# 磐井川地区民有林直轄地すべり防止事業 第2回概成検討委員会資料

平成30年1月29日（月）

東北森林管理局

図 2.1 概成の考え方（案）のフロー図

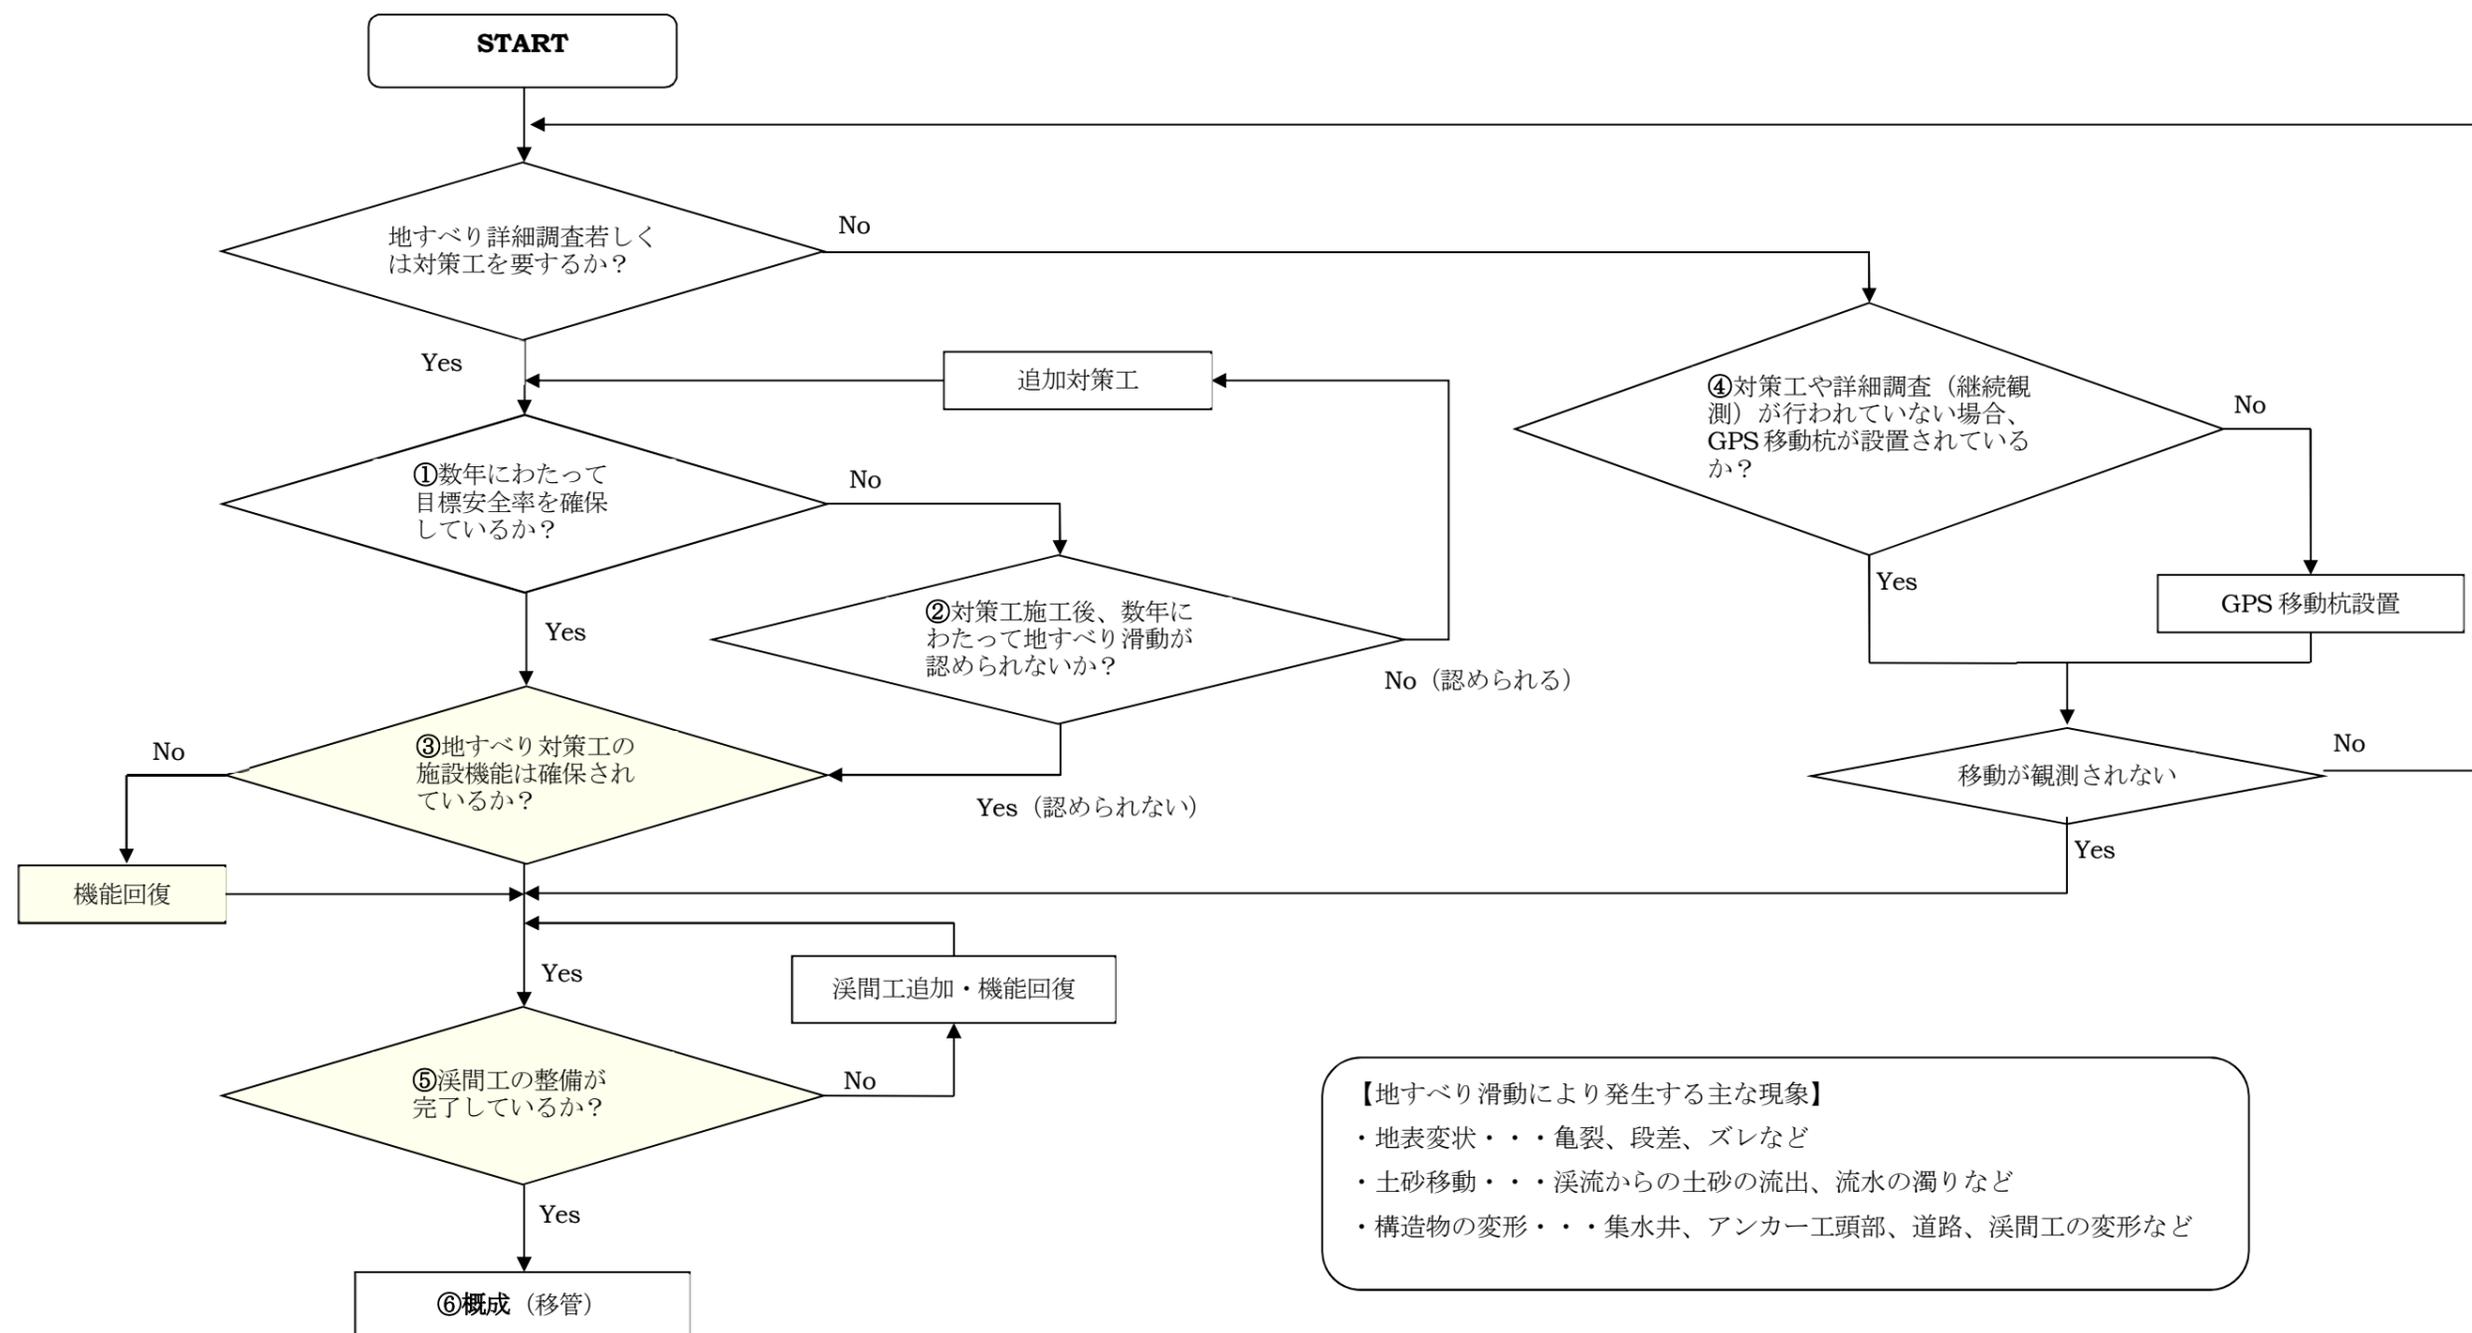
審議テーマ	主な審議内容	主な意見・指摘事項	指摘事項に対する対応・課題等
1. 概成に向けての取り組みと基準	概成判断のための考え方、フローの妥当性	<ol style="list-style-type: none"> <li>1) 概成の考え方とフロー図は妥当であるが、移管後の維持管理を考慮すると、地すべりが発生した時の地表や対策施設に生じる現象をあわせて記載することが望ましい。</li> <li>2) 目標安全率 F=1.1 を未達成の3ブロックは、保全対象の重要度も踏まえ次回に多角的な議論を行いたい。</li> <li>3) 移管後の経過観察等の期限を提案して欲しい。</li> <li>4) 概成に向けての取り組みと基準案は事務局原案を了承する。</li> </ol>	<ol style="list-style-type: none"> <li>1) フロー図に追加対策が必要となる地すべりの現象や対策施設に生じる現象を追加記載する。⇒<b>フロー図の加筆修正。</b></li> <li>2) 追加調査を行い、<b>次回の検討委員会で F=1.10 に達していない3ブロックについて検討を行うための資料を提示</b>する（審議テーマ3～5）。</li> <li>3) 移管後の点検並びに維持管理手法についての検討（審議テーマ7）。</li> <li>4) -</li> </ol>

## 2. 審議テーマ2 概成判断フロー 修正案

図 4.9 岡山 A-2 ブロック西側末端部の現況 UAV による空中写真(左)と平面図(右)

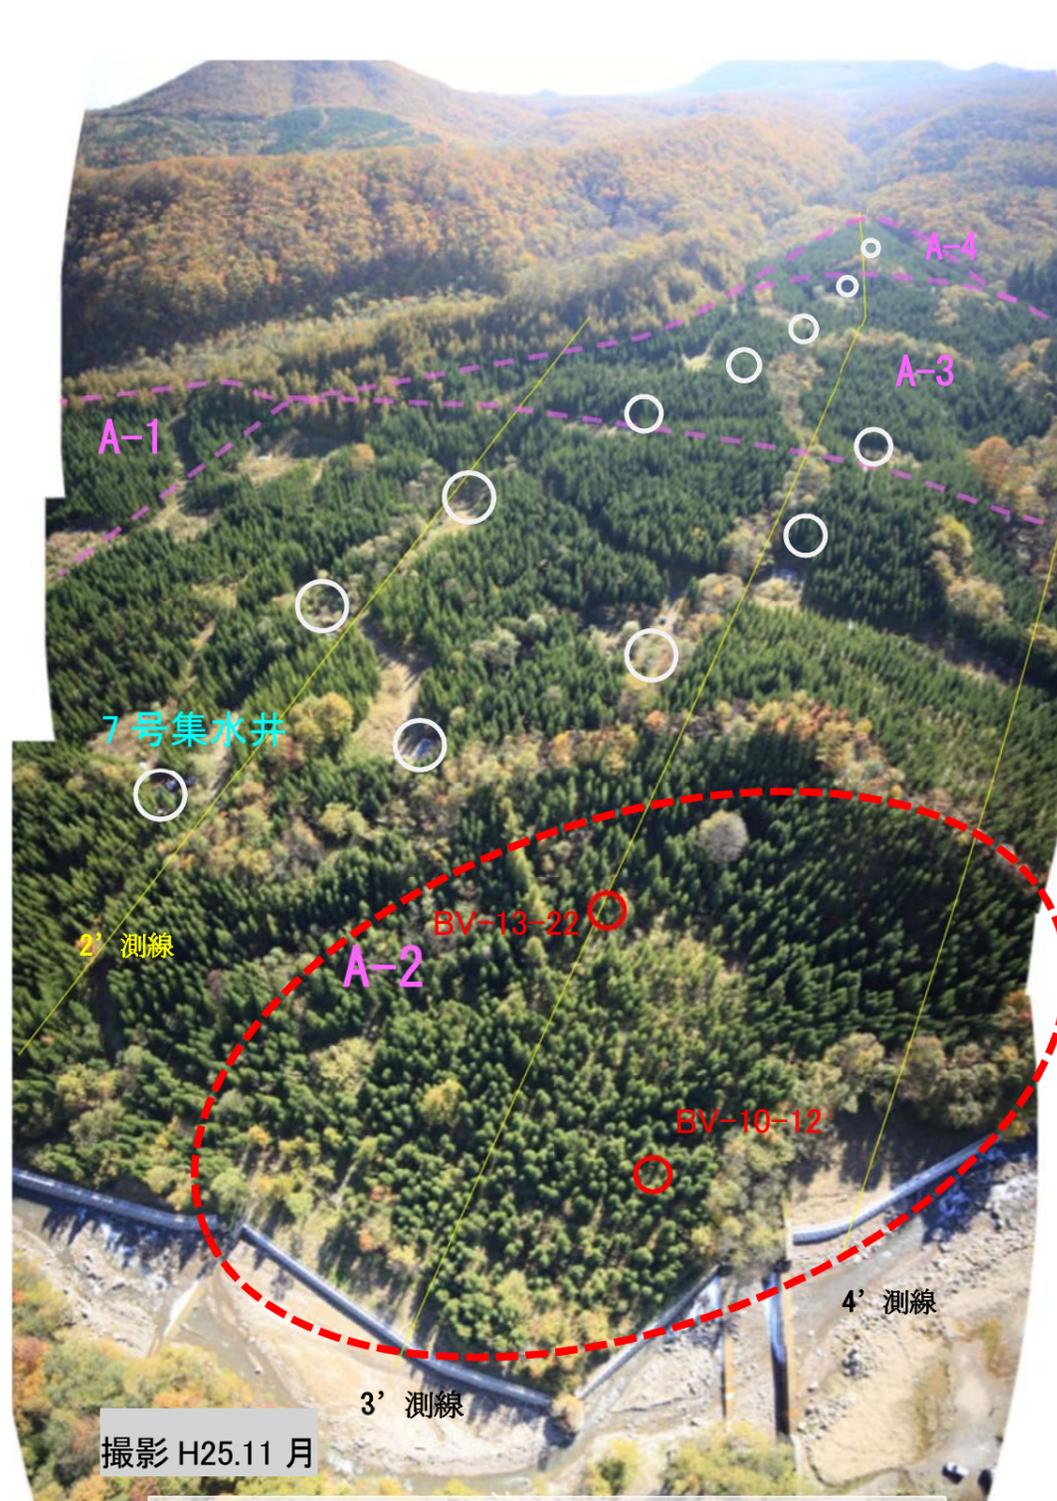
1 回目委員会において A-2 ブロック西側末端部の分離移動の可能性にふれた指摘があり、このため H29.9.28 に現地を踏査した。

踏査の結果、地表に地すべり滑動を示す変状は認められなかった。

岡山 19号集水井 (H17 施工、H29.9 月撮影)  
(H25 点検時異常なし)  
(H29 点検時異常なし)

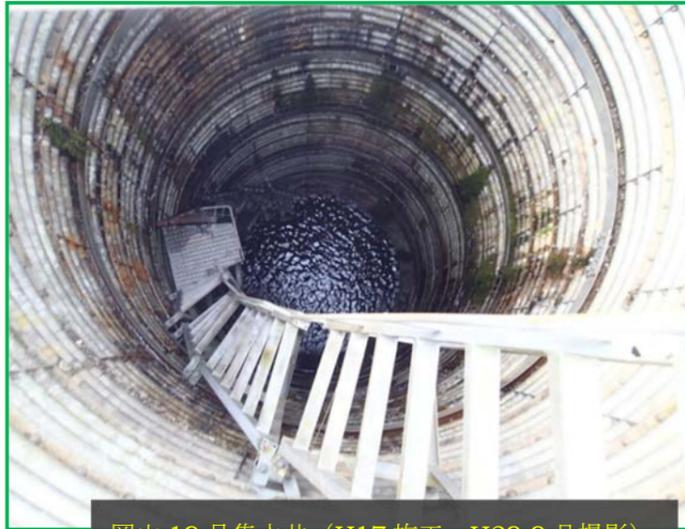
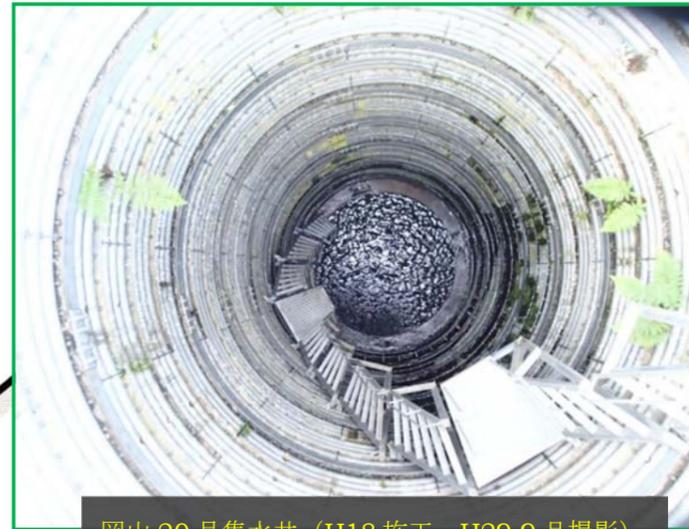
第1回委員会において以下の提言があった。  
「産女川 No.5 治山ダムの堤体に亀裂が入った原因としては平成 20 年度岩手・宮城内陸地震により堤体が揺さぶられたために発生したとする推察の他に、同地震で岡山 E-1 ブロックが地震動で再滑動して地すべり推力が加えられたために亀裂が発生した可能性も考えられることから、ブロック地内の対策施設の変状と地すべり性の変状の有無を再確認することが望ましい。」

平成 29 年度 9 月に両集水井並びに地内を点検したが地すべり性の変状は認められなかった。  
なお、平成 25 年度の施設点検でも施設周辺に地すべり性の変状は無く、施設にも異常は認められていない。

図 6.3 産女川 No.11 治山ダムおよび周辺対策工の現況

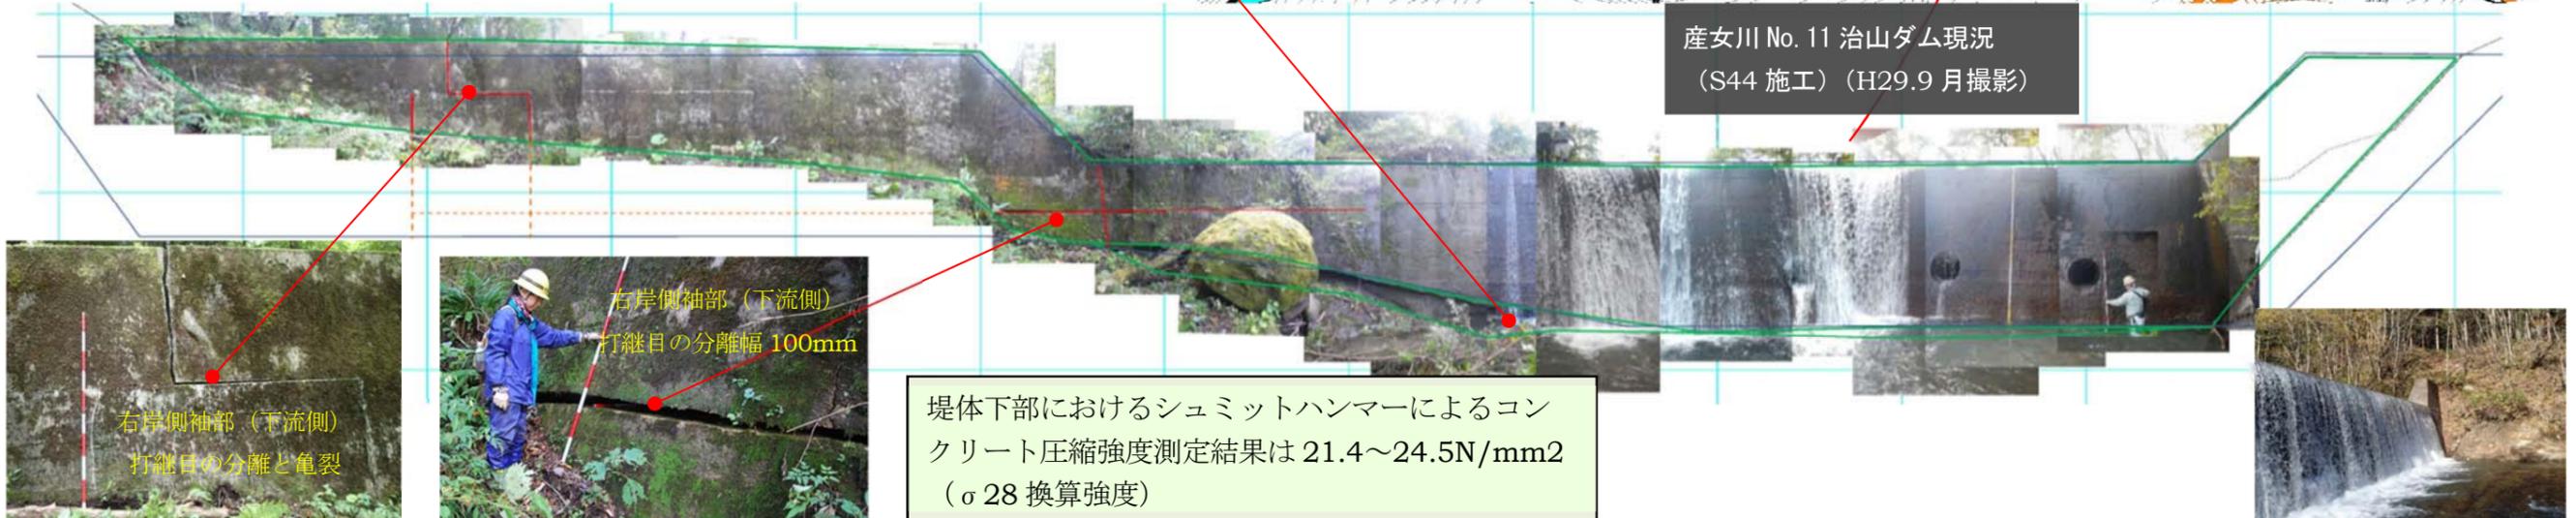
第1回委員会において提言があった産女川 No.5 治山ダムの亀裂発生の原因推定と同様に、岡山 E-3-1 ブロック末端に位置する産女川 No.11 治山ダムについても堤体に亀裂が入った原因を推定した。

以上のことから、産女川 No.11 治山ダムに生じている亀裂や水平打継目の開口分離は、平成 20 年、平成 23 年の大地震における地震動で堤体が揺さぶられたために発生したと推定する。

E-3-1 ブロックの地すべりは考慮せずに堤体のみを補修対象とする。
